PIATTAFORMA TECNOLOGICA PER IL TRATTAMENTO E LA VALORIZZAZIONE
DEI R.S.U. SITA IN C\DA BORRANEA NEL COMUNE DI TRAPANI

LOTTO 1: IMPIANTO DI DISCARICA PER RIFIUTI NON PERICOLOSI

Integrazione relazione geologica

*** Integrazione alla relazione Geologica-ambientale e di compatibilita' geomorfologica in risposta al punto 11 della conferenza di servizi del 05/2019 -
ARTA SICILIA - AREA 2**

- stralcio della carta geologica dip. geologia e Geodesia

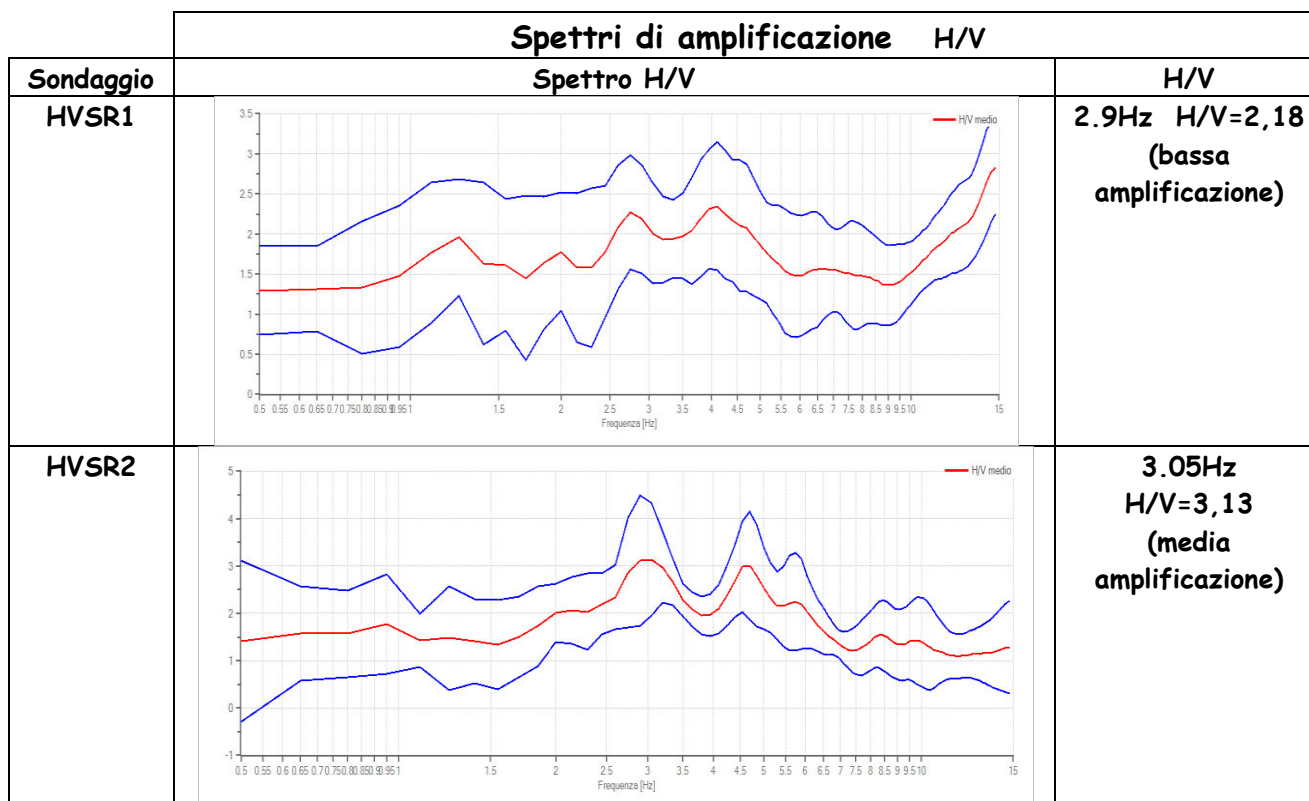
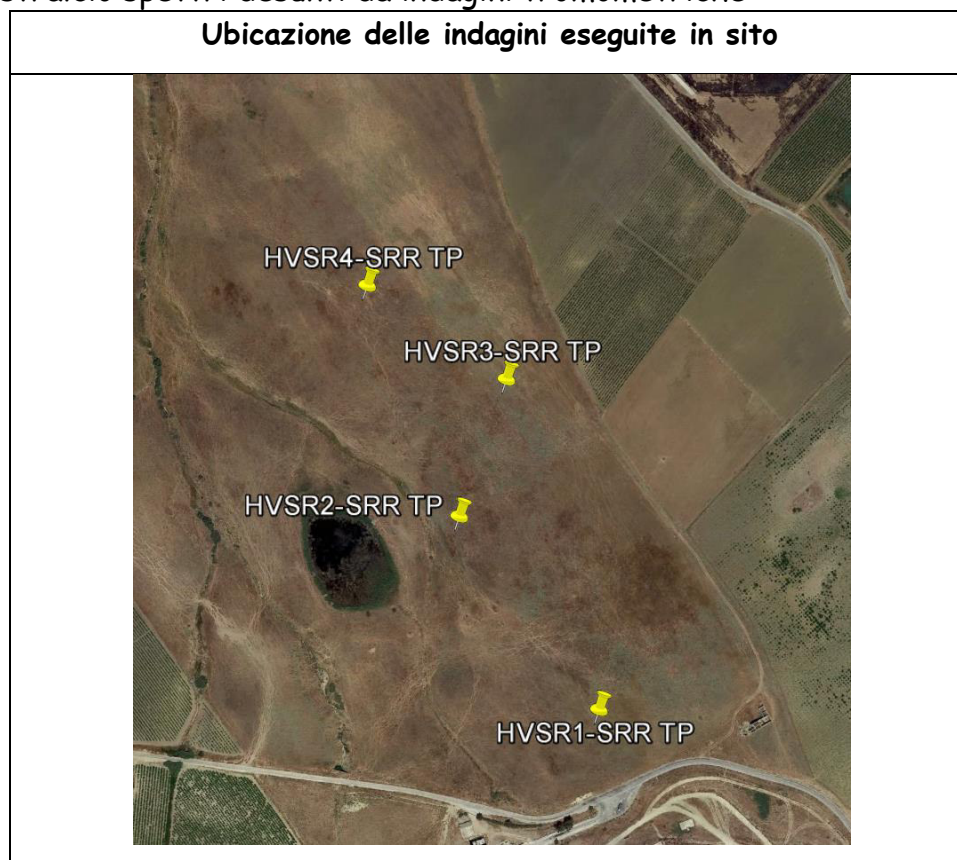
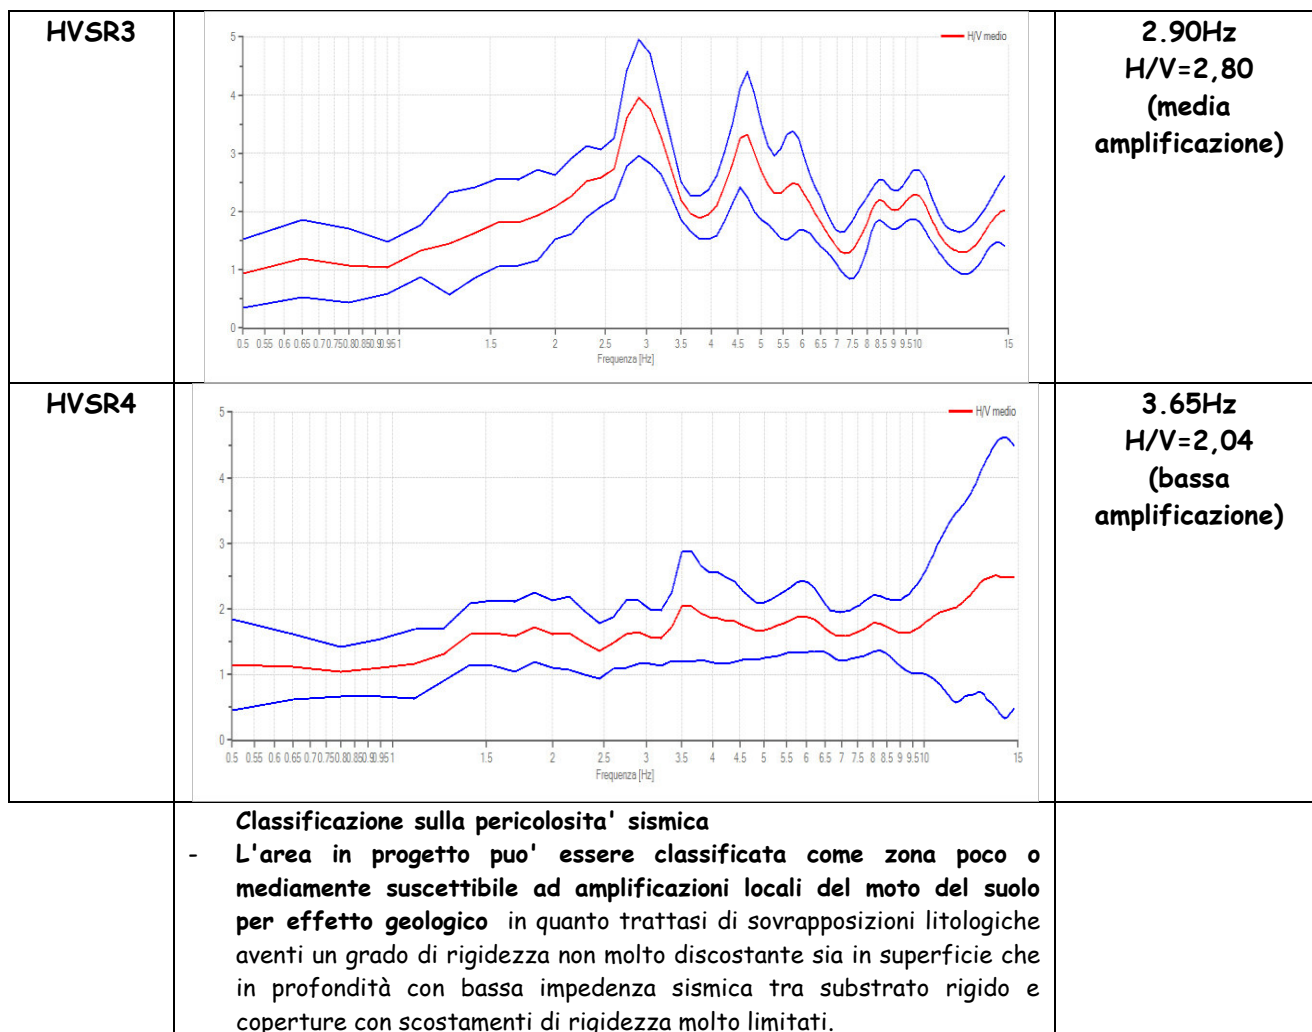
Con riferimento alla Vostra richiesta di cui al punto 11 della prima conferenza di servizi del 05/02/2019, il sottoscritto Geologo Paolo Nania, incaricato dalla S.R.R. Trapani Servizi precisa quanto segue:

- Con riferimento alla pg. 17 della relazione geologica, si precisa che le indicazioni geologiche e strutturali dell'area in esame estesa ai siti contermini, si sono basate su studi stratigrafici redatti da varia autori con particolare riferimento alla carta geologica dell'area di Paceco e Marsala pubblicata da Vernuccio e D.Angelo del Dipartimento di Geologia e Geodesia di Palermo; in tale cartografia vengono riconosciuti sulla Montagnola della Cuddia una serie di strutture (faglie dirette) con limite incerto; tale dorsale non è strettamente adiacente all'area della Piattaforma tecnologica per il trattamento R.S.U.. In particolare la dorsale della Cuddia, potrebbe essere ricondotta al nucleo di una anticlinale, in quanto sono presenti in alto morfologico affioramenti di banchi Argillitico-arenacei (Oligocenici) piu' antichi dei termini pelitici presenti nei versanti di fondovalle (Tortoniano).

L'assetto tettonico-stratigrafico generale, in linea generale è stato ripreso da studi precedenti, poi rimodulato e modificato alla scala di progetto secondo quanto è stato evidenziato in campagna con il rilevamento geologico eseguito.

Anche gli studi precedenti evidenziano un assetto strutturale molto incerto (su base Cartografica 25.000).

Il rilievo di campagna, nel sito di stretta pertinenza della discarica, ha escluso la presenza di gradini morfologici riconducibili a faglie o a zone di rilascio di pieghe anticlinali.
